Rapport de l'Inspection des installations classées

Visite d'inspection du 25/11/2022

X FAB FRANCE (ex ALTIS SEMICONDUCTOR)

Références : D2023 - 0264
Hélios 58304

Tool WP50

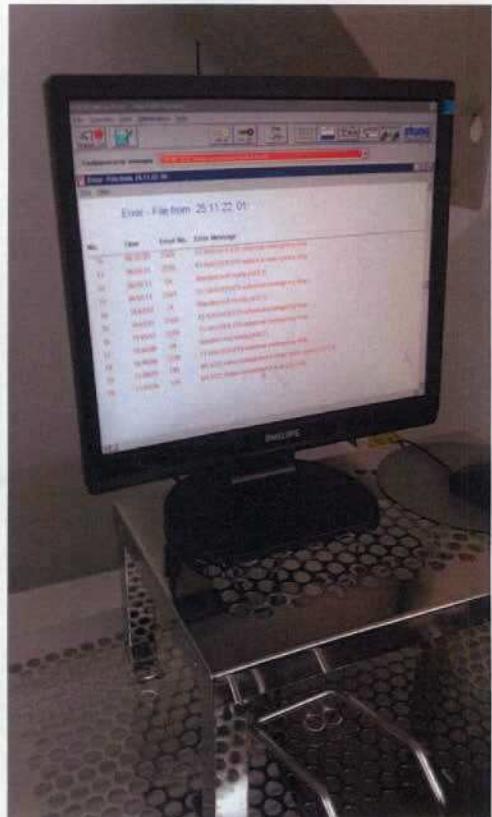
Constats : La société a mis à disposition l'équipement WP50. Ce dernier dispose de bains actifs pour un volume de 180 litres (4 bacs de produits chimiques) (plus les bacs de rinçage qui viennent s'ajouter au volume précité). L'inspection a pu constater la présence des bains dits SC1 (à base de NH4OH) et SC2 (à base de HCL) : les bains sont clairement identifiés (affichage). Le bain SC1

permet le nettoyage des particules organiques tandis que le SC2 permet le nettoyage des particules métalliques. L'ouverture des façades déclenche une alarme : la robotique s'arrête en parallèle (le test de l'ouverture a été concluant et a bien été reporté sur l'ordinateur de contrôle). Un système de code couleur au niveau d'un girophare en tête de l'équipement correspond à une alarme visuelle couplée à une alarme sonore. Quand le girophare est rouge, ceci correspond à une information (par exemple, des bains sont arrivés à échéance (péremption) et doivent être changés. Le changement des bains est lié soit à un nombre de passages, soit à un nombre d'heures d'utilisation. Ces éléments figurent clairement sur l'ordinateur de contrôle. Par exemple, pour le bain DHF, le synoptique de suivi indiquait 61h depuis sa création et 26 lots passés pour des seuils préenregistrés fixés à 72h et 30 lots.

Sur la façade du tool, 2 boutons d'arrêt d'urgence sont identifiés (au regard de la longueur du tool ce qui permet une intervention rapide): ceux-ci permettent la coupure de l'ensemble de la chaîne de traitement de surface.
